意見書（4）

令和8年5月16日

野津 厚

図 1 常陸那珂・U のサイト増幅特性（周辺のサイト増幅特性との比較）

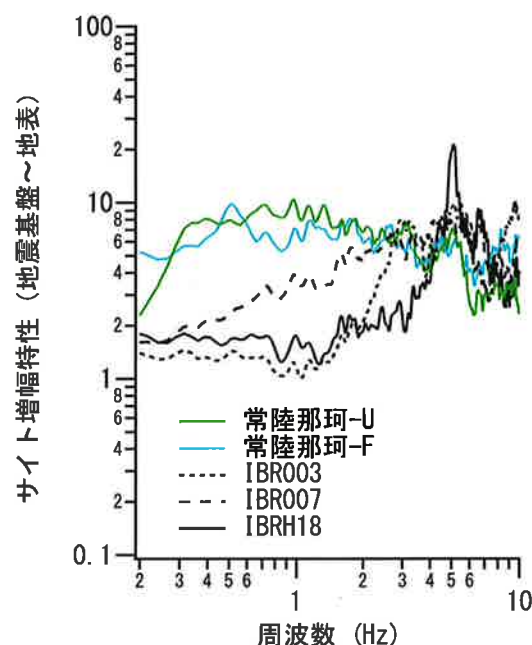
筆者の意見書（２）では，日本地震工学会を通じて販売されている東北地方太平洋沖地震の本震と最大余震における発電所敷地の地表の地震観測記録をもとに，発電所敷地のサイト増幅特性が港湾地域強震観測の「常陸那珂・U」観測点のサイト増幅特性と大きくは異なることを示しました．常陸那珂・U のサイト増幅特性¹⁾は 0.3－2Hz の広い周波数帯域でまんべんなく 8～9 倍とかなり大きな値を示しています（図 1）．このような大きなサイト増幅特性は日本原子力発電所が採用している発電所敷地の地下構造モデルでは説明がつかず，発電所敷地の地下構造モデルが不適切であることは確実です．発電所敷地の地下構造モデルは基準地震動の算定，耐震性の検討に用いられており，それらをやり直さない限り，発電所の安全性は担保されないと言えます．

繰り返しになりますが、常陸那珂-U のサイト増幅特性は 0.3–2Hz の広い周波数帯域でまんべんなく 8~9 倍とかなり大きな値を示しています (図 1)。このような大きなサイト増幅特性は日本原子力発電所が採用している発電所敷地の地下構造モデルでは説明がつかず、発電所敷地の地下構造モデルが不適切であることは確実です。発電所敷地の地下構造モデルは基準地震動の算定、耐震性の

図 2 IBR003 に対する発電所敷地のフーリエスペクトルの比と IBR003 に対する常陸那珂-U のサイト増幅特性の比（IBR003 を介して発電所の敷地と常陸那珂-U のサイト増幅特性を比較している）

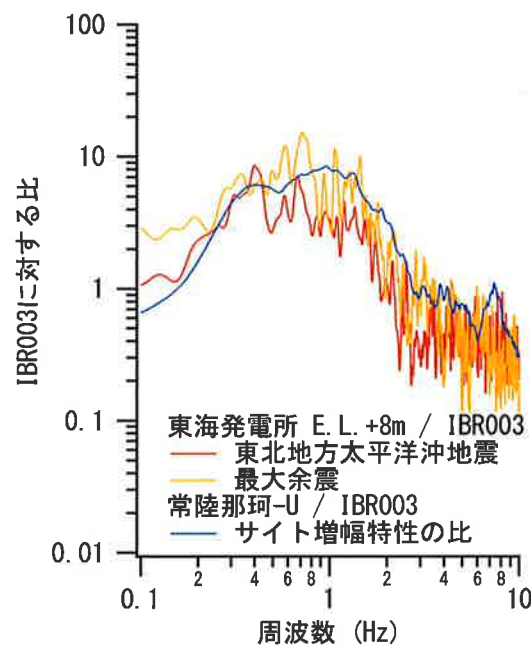
の積で表されますが、発電所敷地と IBR003 は十分近接しているため、各々の地震に対し、震源特性と伝播経路特性は発電所敷地と IBR003 に対して共通と見なすことができ、IBR003 に対する発電所敷地のフーリエスペクトル比をとることで、IBR003 に対する相対的なサイト増幅特性が求められます。結果を図 2 に再掲します。なお、本稿で用いるフーリエスペクトルはすべて水平 2 成分の自乗和平方根をとりバンド幅 0.05Hz の Parzen ウィンドウを適用したものです。この図の縦軸の値がほぼ 1 であるならば、常陸那珂-U または発電所敷地のサイト増幅特性が IBR003 とほぼ同じであることを意味しますが、そうになっていません。常陸那珂-U と発電所敷地の IBR003 に対する相対的なサイト増幅特性はともに 0.3–2Hz 付近で大きな値を示しており、2Hz より高周波側で値が小さい点も含め、非常に良く似ていると言えます。したがって、この結果から、発電所敷地と常陸那珂-U のサイト増幅特性は似ていると言えます。

震動の増幅特性は大地震時に変化することが一般的です。個別の周波数に着目すると、地盤の非線形挙動により振幅が大きくなる場合と小さくなる場合の両方があります。図 2 において、青線（常陸那珂・U の IBR003 に対する相対的なサイト増幅特性）は中小地震記録の解析¹⁾から求まっていますので地盤の非線形挙動の影響はありませんが、赤線と黄色線（発電所敷地の IBR003 に対する相対的なサイト増幅特性）は本震および最大余震の記録から求めたものですので、地盤の非線形挙動の影響を受けている可能性があります。その際、地盤の非線形挙動の影響は分母と分子の両方に入り得ます。そこで、本来は、発電所敷地のサイト増幅特性も中小地震記録から求めることが望ましいのですが、現時点では発電所敷地の中小地震記録が開示されていないため、発電所敷地のサイト増幅特性は大地震時（本震と最大余震）の記録を参考に評価せざるを得ません。発電所敷地の中小地震記録が開示されれば、「発電所敷地のサイト増幅特性は常陸那珂・U ほど大きくない」とする日本原子力発電所の主張が正しいかどうか検証することにつながり、裁判所の判断に資することになります。日本原子力発電所が中小地震記録の公開に前向きでないのは、自らの主張の誤りが明らかになることを恐れているためと推察されます。

図 3 IBR003, IBR007, IBRH18 の 3 地点のサイト増幅特性の比較

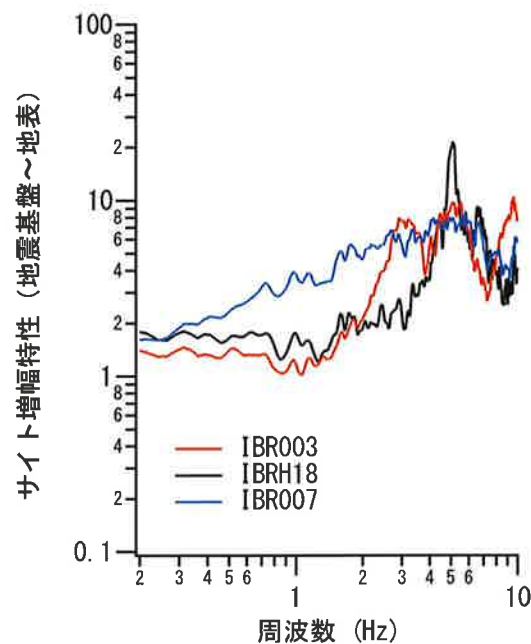
IBR003、IBR007、IBRH18 の 3 地点のサイト増幅特性¹⁾を比較してみると（図 3）、IBR003 と IBRH18 は 2Hz 程度以下ではほぼフラットで、高周波側にピークが見られますので、岩盤上に比較的薄い堆積層が載っている観測点であると考えられます。それに対して IBR007 は低周波側もまんべんなく増幅する傾向が見られるため、IBR007 は堆積層が比較的厚い観測点であると考えられます。堆積層の厚い観測点は非線形挙動が生じる可能性が高いため（＝大地震時と

小地震時で増幅特性が変わる可能性が高いため) 基準観測点としては不向きであり, IBR007 は基準観測点として選定しませんでした. 2011 年に地震動の事後推定³⁾を行った際はそこまで深く考えることができていませんでしたが, 意見書(3)の時点での判断が妥当であると考えます.

図4 IBR003, IBRH18 の2地点におけるサイト増幅特性と、
本震時と最大余震時のフーリエスペクトルを比較

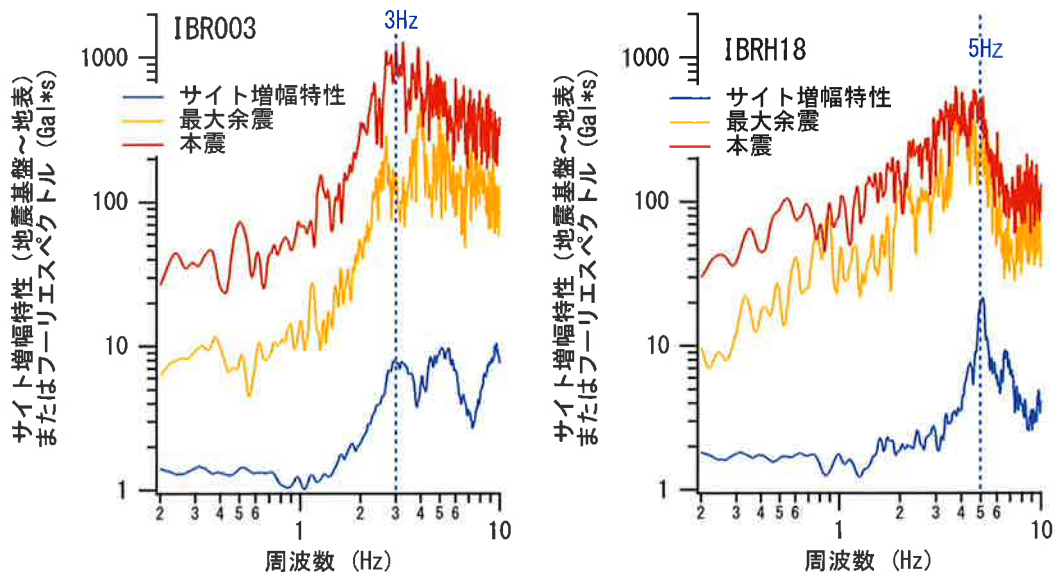
次に, IBR003 と IBRH18 において, サイト増幅特性と, 本震時と最大余震時のフーリエスペクトルを比較してみました. その結果が図 4 です. IBR003 では, サイト増幅特性は 3Hz 付近にピークを有していますが, 本震時および最大余震時のフーリエスペクトルもほぼ 3Hz にピークを有しているため, 地盤の非線形挙動の影響はさほど顕著ではないと判断されます. 一方, IBRH18 では, サイト増幅特性は 5Hz 付近にピークを有していますが, 本震時および最大余震時のフーリエスペクトルは図の左側(低周波側)にピークがずれており, スペクトル全体の形状も, 5Hz 付近で急激に増える傾向ではなく, より低周波側からだんだんと増えるような形状になっています. このことから, IBRH18 の本震時および最大余震時の記録は, IBR003 よりもより強く, 地盤の非線形挙動の影響を受けていると考えられます.

これらのことを考慮し, 第三の観測点としては, 地盤の非線形挙動の影響が比較的小さい IBR003 をとるべきであると判断しました.

図5 東北地方太平洋沖地震の本震と最大余震における発電所敷地（地表）と IBRH18 地中における観測記録のフーリエスペクトル

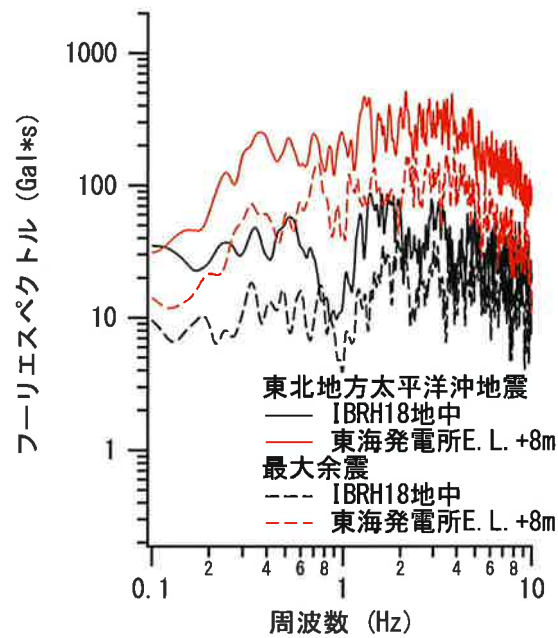
図5では東北地方太平洋沖地震の本震と最大余震における発電所敷地とIBRH18地中における観測記録のフーリエスペクトルを示しています。図6ではIBRH18地中に対する発電所敷地のフーリエスペクトルの比を示しています。

図7 IBRH18 地中に対する発電所敷地のフーリエスペクトルの比と IBRH18 地中に対する常陸那珂-U のサイト増幅特性の比 (IBRH18 地中を介して、発電所の敷地と常陸那珂-U のサイト増幅特性を比較している)

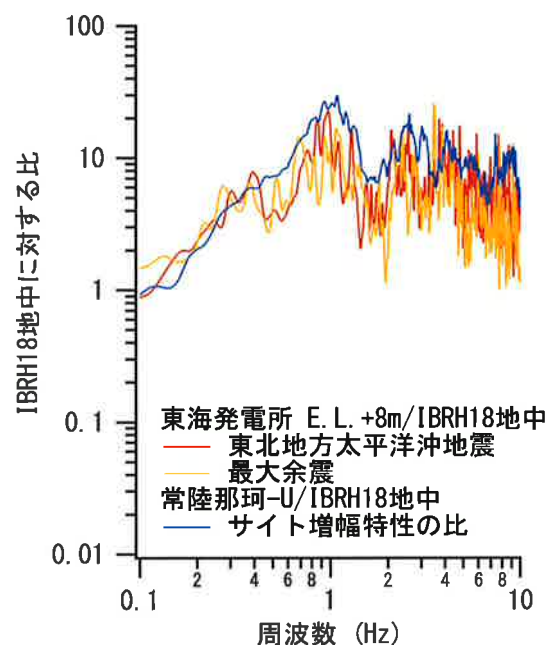
図 7 では IBRH18 地中に対する発電所敷地のフーリエスペクトルの比と IBRH18 地中に対する常陸那珂-U のサイト増幅特性の比を比較しています。図 2 と同じように、今回は IBRH18 地中を介して、発電所の敷地と常陸那珂-U のサイト増幅特性を比較していることになります。ここで、IBRH18 地中のサイト増幅特性は、IBRH18 地表のサイト増幅特性¹⁾を、スペクトルインバージョン¹⁾に用いたのと同じ中小地震観測記録のスペクトル比で補正して求めています。常陸那珂-U と発電所敷地の IBRH18 に対する相対的なサイト増幅特性はともに 1Hz 付近で大きな値を示し、1.5Hz でいったん谷となり、その後また大きくなるなど、極めて近い挙動を示します。したがって、図 2 に加えこの結果からも、発電所敷地と常陸那珂-U のサイト増幅特性は似ていると言えます。

このように、発電所敷地と常陸那珂-U のサイト増幅特性が似ているという結論は、基準となる第三の観測点を変えても変わらないことがわかります。
